Parecer Técnico FEAM/GAB nº. 18/2023

Recurso contra o indeferimento da Licença Ambiental Simplificada – LAS do Processo SLA n.º 3118/2021

PA SLA n.º 3118/2021	SITUAÇÃO: Sugestão de indeferimento		
EMPREENDEDOR:	Carlo D'Artaghan Almeida Eireli	CNPJ:	02.297.185/0001-73
EMPREENDIMENTO:	Carlo D'Artaghan Almeida Eireli	CNPJ:	02.297.185/0001-73
MUNÍCIPIOS	Nova União	ZONA	Rural
COORDENADAS GEOGRÁFICAS		LAT/Y: 19°40'46,073"	LONG/X: 46°36'48,407"

Figura 1 – Página do SLA na qual o empreendedor informa a área de desenvolvimento das atividades passíveis de licenciamento ambiental.

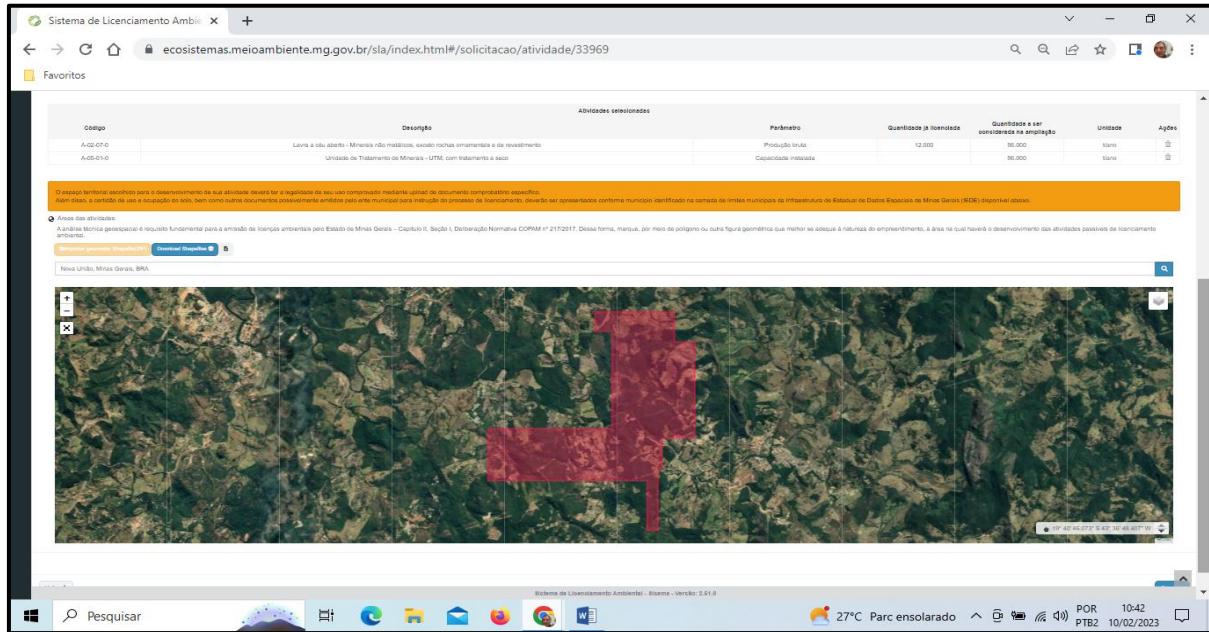
No campo Áreas das atividades, que traz a seguinte orientação para o empreendedor, “marque, por meio de polígono ou outra figura geométrica que melhor se adeque à natureza do empreendimento, a área na qual haverá o desenvolvimento das atividades passíveis de licenciamento ambiental”, foi inserida pelo empreendedor toda poligonal Processo ANM n.º 831147/2011.

A análise do processo de licenciamento ambiental simplificado considerou inicialmente a área informada nas figuras 1 e 2 os limites da poligonal da ANM como sendo a área na qual haverá o desenvolvimento das atividades passíveis de

licenciamento ambiental, área está que foi informada pelo empreendedor e na qual verifica-se a incidência de fragmentos cobertura vegetal nativa ou de arvores isoladas.

Figura 3 – Vista da ADA do empreendimento, em destaque em relação a poligonal da ANM (Fonte: RAS).

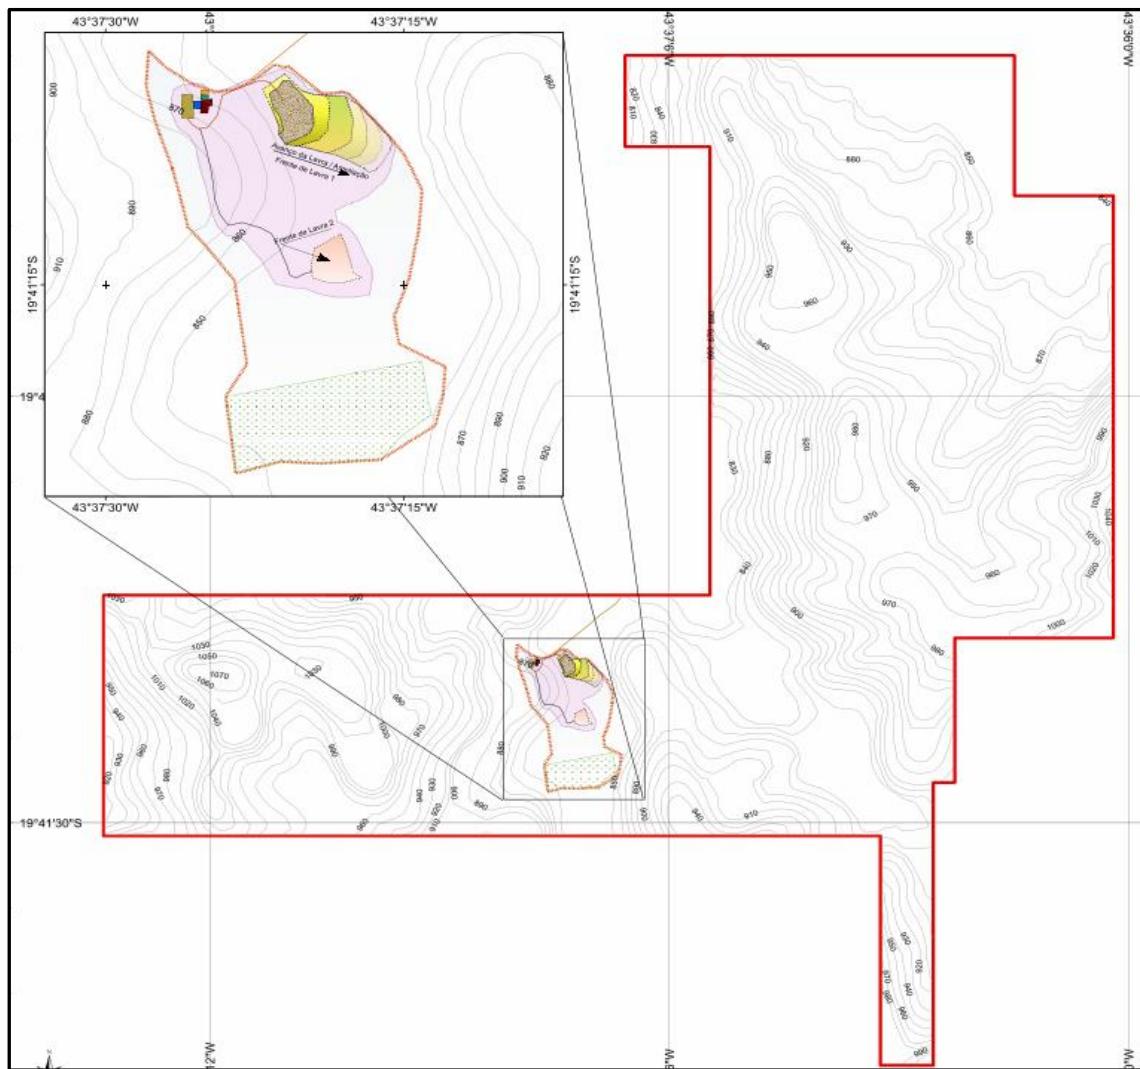
Na sequência o empreendedor informa que no item 4.1 do RAS que a ADA do empreendimento possui 9,1 Hectares, e apresenta em anexos do RAS(Figuras 3 e 4) e arquivos disponibilizados pelo empreendedor no SLA os limites da ADA que também sobrepõe áreas de cobertura vegetal nativa, situação suscitada no Parecer Técnico n.º 05/2021, e confirmada pelo empreendedor no documento n.º 39979996, no qual o empreendedor novamente manifesta que para o desenvolvimento das atividades não implicara na supressão de vegetação nativa, todavia os arquivos apresentados sobrepõem vegetação de porte arbóreo, situação que implicaria na necessidade de autorização de intervenção ambiental, que deveria ser apresentada previamente a formalização do processo de licenciamento

Figura 4 – Vista dos limites da propriedade, da ADA do empreendimento (área hachurada), e das frentes de lavra 1 e 2 (Fonte: RAS)

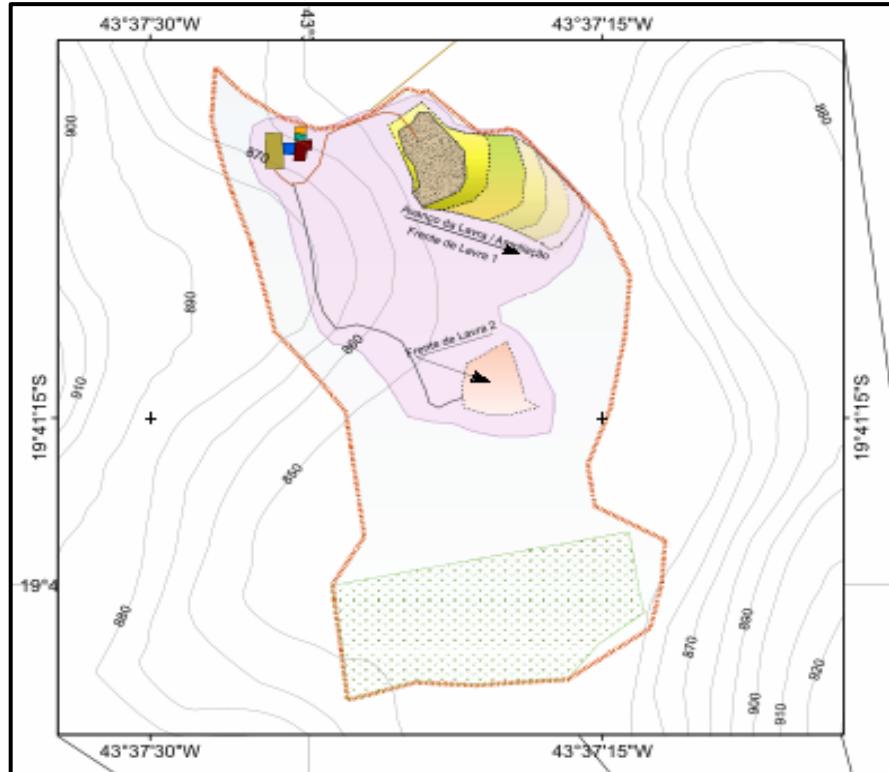
A equipe técnica da Feam também reafirma que os limites da Área Diretamente Afetada – ADA pelo empreendimento, sobrepõem vegetação nativa ou árvores isoladas, que na hipótese de supressão, demandaria autorização de intervenção ambiental comp.
